Wettbewerb für den Neubau der Kantonalbank in Schaffhausen.

Bericht des Preisgerichtes.

Grundriss vom Erdgeschoss. — Masstab 1 : 300.

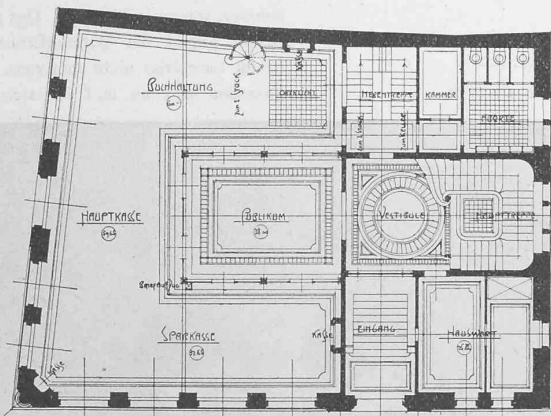
Nr. 77. Auch hier befindet sich der Eingang an der Bogenstrasse. Die Einteilung ist ähnlich dem vorhergehenden Projekt und ist die Kassenanlage so ziemlich die gleiche. Es sind hier auch zwei Treppen vorhanden, jedoch führt die Nebentreppe bloss in den ersten Stock, während die Haupttreppe bis in den Dachboden führt, überhaupt ist die Anordnung der Treppen nicht so glücklich gelöst wie bei Projekt Nr. 76. Im grossen und ganzen kann jedoch die Einteilung als eine sehr gelungene bezeichnet werden. Was die Fassaden anbetrifft, so sind auch diese gut durchgebildet und haben den Charakter einer Bank; dagegen ist die Lösung der beiden Giebel mit den angedeuteten Risaliten nicht ganz organisch durchgebildet. Das ganze Projekt kann als ein sehr gutes bezeichnet werden.

Obschon die Grundrissanlagen ziemlich gleichwertig sind, wurde doch einstimmig beschlossen Nr. 76 in erste und in Nr. 77 zweite Linie zu stellen. Die Treppenanlage von Projekt Nr. 76 muss derjenigen von Nr. 77 vorgezogen werden, ebenso die Fassaden.
